WÓJT GMINY NIEDRZWICA DUŻA

RI.271.1.9.1.2021.AK

WYJAŚNIENIA, ZMIANA TREŚCI SPECYFIKACJI WARUNKÓW ZAMÓWIENIA

Dotyczy: postępowania o udzielenie zamówienia publicznego pn. „Budowa placu zabaw w Niedzwicy Dużej”.

DETAL WYKONANIA NAWIERZCHNI SYNTETYCZNEJ

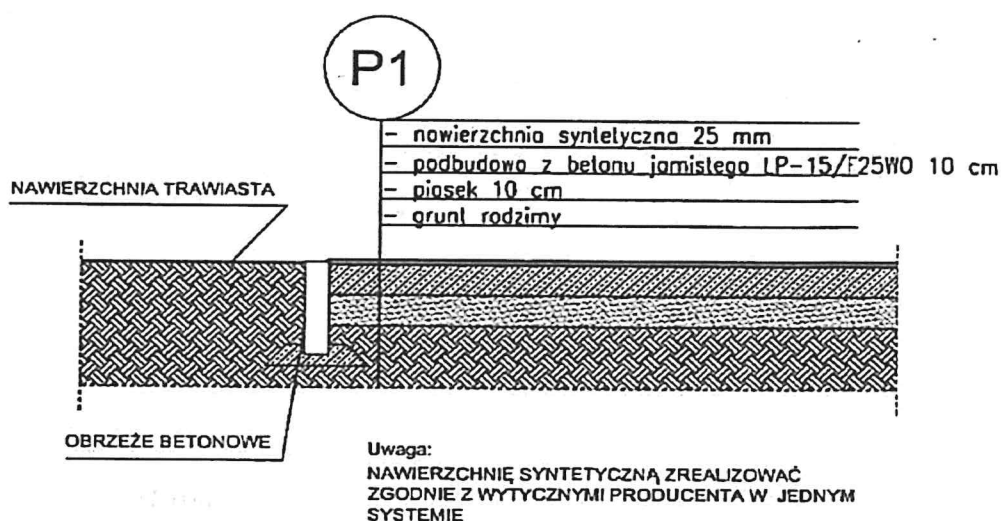
W dokumentacji projektowej błędnie została opisana podbudowa pod nawierzchnie syntetyczną. Proszę Państwo o wykonanie jej z piachu o frakcji 0-0,2 mm. Pragnę poinformować, że podbudowę pod płytki najlepiej wykonać na wcześniej odpowiednio przygotowane betonowe, asfaltowe lub inne wzmocnione podłoże. Płytki gumowe producent zaleca układać tylko na podłoże nieprzepuszczalne (beton, asfalt, kostka betonowa, itp.) lub częściowo przepuszczalne wodę (np. chudy beton, podsypka cementowo-piaskowa. Podbudowa musi być przygotowana tak, aby w trakcie użytkowania nawierzchni z Płytek gumowych nie dochodziło do deformacji i wypaczenia podbudowy. Należy także zapewnić, aby pod wpływem zmian pogody i oddziaływania wód podziemnych nie dochodziło do podnoszenia podłoża oraz tworzenia się na nim jakichkolwiek nierówności. Płytki gumowe po ułożeniu odzwierciedlają powierzchnię podłoża, a więc również możliwe nierówności. Konsekwencją złe przygotowanego podłoża, jego podnoszenia i wypaczenia lub powstałych nierówności, może być uszkodzenie nawierzchni z Płytek gumowych i Produktów gumowych. Dlatego proszę o potwierdzenie, że Zamawiający dopuści wykonanie podbudowy nawierzchni z podsypki cementowo-piaskowej jak zaleca Producent.

Zamawiający informuje, że podbudowę pod nawierzchnię syntetyczną należy wykonać zgodnie z opisem z ust. 6 Projektu budowlanego: „nawierzchnia syntetyczna z odpowiednią podbudową z betonu jamistego LP-15/F25WO 10 cm oraz piasku zagęszczonego (grubość warstwy ok. 10 cm) oraz „Detalem wykonania nawierzchni syntetycznej” zamieszczonym na rysunku nr A_PB_03 w pliku „Projekt budowlany Placu zabaw na dz. nr 1937” z załącznika nr 13 do SWZ. Detal wykonania nawierzchni syntetycznej zamieszczono również poniżej.
